大飯 4 号機 加圧器スプレイ配管の取替工事の概要について

関西電力 大飯発電所
2021年 10月 7日

大飯4号機 加圧器スプレイ配管の取替工事の概要

2. 工事内容

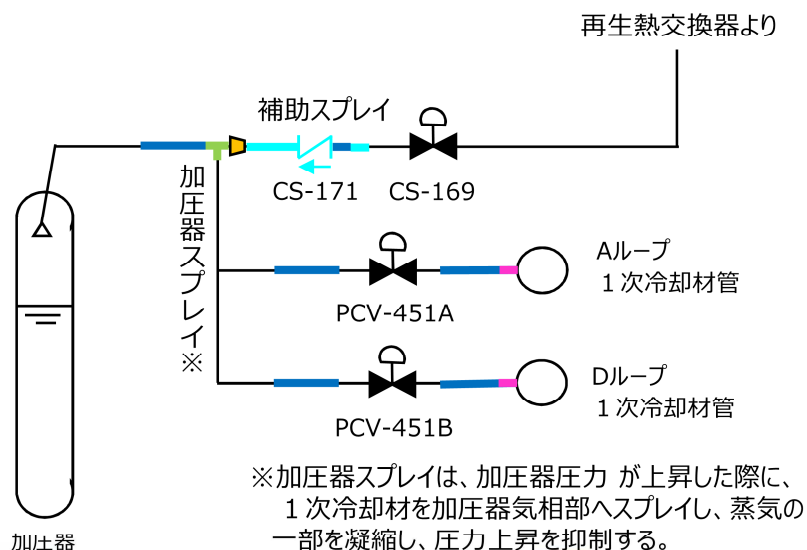
- 下記に示す部位において、同材（SUS316）へ取替える。

該当箇所	工事内容	工事理由
	曲げ管、管継手の取替え	応力腐食割れによる対応
	配管、T継手、逆止弁の取替え	現地施工性を踏まえた対応
	T継手の取替え (4B×2B異径T→4B×4B同径T)	発生応力低減による対応
	レギュレーサの設置	上記の同径Tへの変更による対応
	溶接部の取替	O3加圧器スプレイ配管溶接部での事象を踏まえた対応
